RELATÓRIO DE VISTORIA - RV-04

Local/obra: QMSW 5, Lote 2, Blocos A/B/C/D, Setor Sudoeste, Brasília (DF)

Interessado: Condomínio Montblanc Studios (Comissão de Obras)

Data: 21.09.2021

F16 – Planta de forma do piso do 1º SS

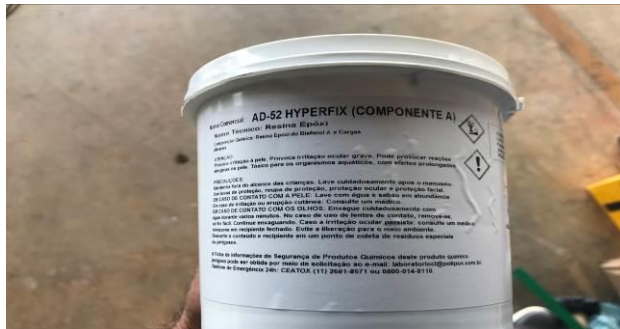
- c) Escarificação do reboco na parte externa (ao longo da trinca existente entre a mureta e as vigas V130 e V123). Vide foto 16;
- d) Pintura das partes afetadas pela recuperação das trincas.

- a) Remoção de aproximadamente 50m de frio asfalto que fazem a calafetação das juntas ao longo das vigas V130 e V123;
- b) Colocação de TARUCEL e preenchimento da junta com mastique elástico a base de poliuretano;
